KAUNO TECHNOLOGIJOS UNIVERSITETAS

Mokslo paskirties pastato Tunelio g. 60, Kaunas, kapitalinio remonto projektas

KLAUSIMAI

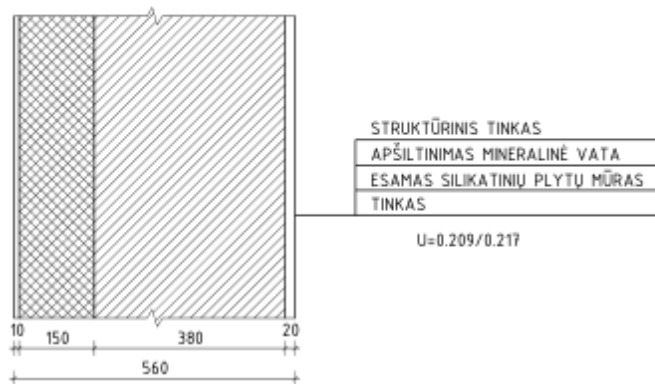
4. Lauko palangių ilgis yra 73 m? Koks numatytas palangių plotis?

Atsakymas: apie 18 cm

SIENOS DETALĖ
D-1

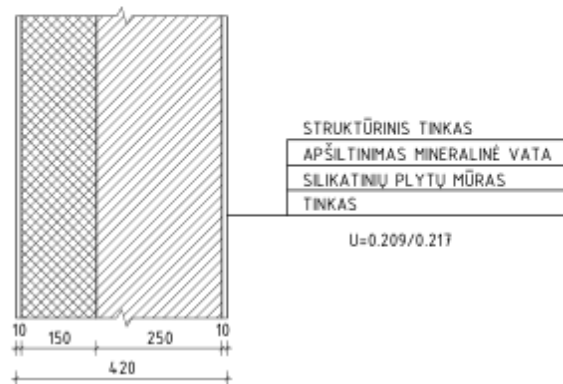
5. Prašome patikslinti sienos apšiltinimo storį, kadangi sąnaudų kiekių žiniaraštyje ir detalėse nurodyti skirtingi storiai.

Atsakymas: Vadovautis SA dalies sąnaudų kiekių žiniaraščiu

Dujotiekio dalis

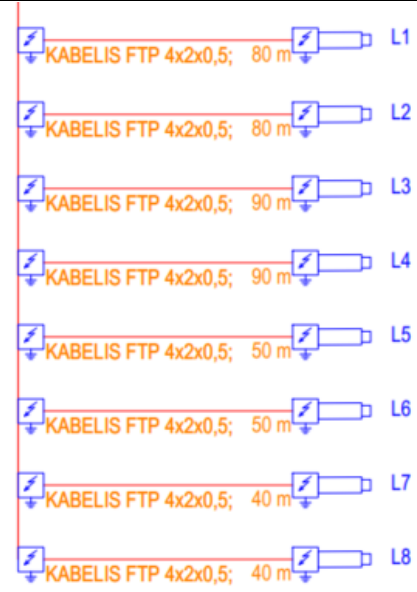
1. Ar galima suspausto oro trasos nerūdijančio plieno vamzdžius (DN12-DN50) pakeisti į varinius vamzdžius be tepalo? Tokiu atveju būtų mažesni sistemos kaštai.

Atsakymas: Palikti sprendinį su nerūdijančio plieno vamzdžiais (DN12-DN50)

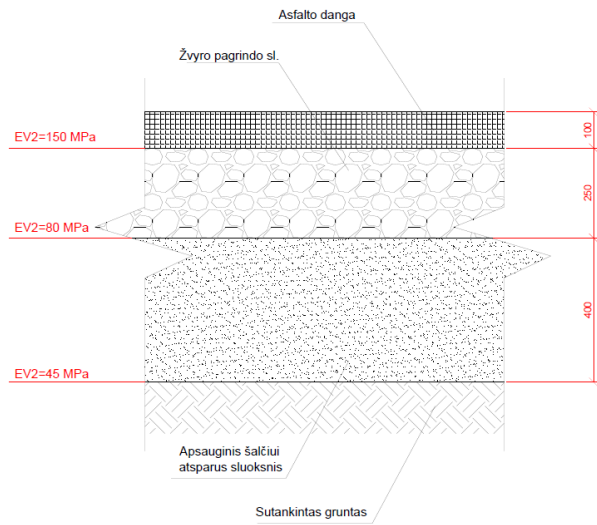
10.	2025-03-28	ER	Ar gerai suprantame, kad kabelių lovijų ir kopėčių aukštis 60mm?	naudojamos C1-C2 aplinkose, pagal standartą EN ISO 12944-2. Kabelių kopėčių sienelės aukštis minimaliai 60mm, kabelių kopėčių sienelės skardos storis min 1,5 mm, ilgis 3000 mm arba 6000 mm, kopėčių plotis: B200;	Taip
